ITINERARIO NAPOLI - BARI RADDOPPIO TRATTA APICE - ORSARA I LOTTO FUNZIONALE APICE - HIRPINIA

VARIANTE 07 - Relazione tecnica di Variante (Impianti LFM e TLC - adeguamento nuova Normativa)

IF28 01 E ZZ RH XX0000 007 C -

Figura 3

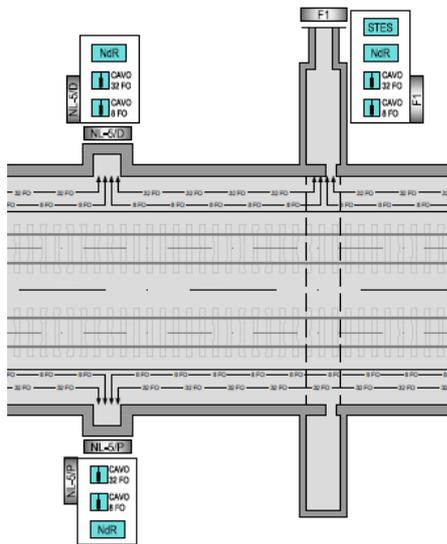
La specifica ha richiesto, inoltre, la realizzazione di n°320 giunti isolanti su cavo a fibre ottiche da realizzarsi in conformità alle Norme TT.239/2018, distribuiti nelle tre gallerie (Rocchetta, Melito Grotta Minarda) completo degli accessori di montaggio. In aggiunta a questi giunti, saranno realizzate prese stagne tipo PS/3 complete di relativi cavi di collegamento e dei dispersori per l’esecuzione della presa di terra.

I giunti saranno previsti in ogni punto dove è previsto lo spillamento della fibra ottica (es. nelle nicchie – QdT, negli STES, ecc.) vedasi per esempio la figura 3. Ogni giunto sarà realizzato come in figura 4.
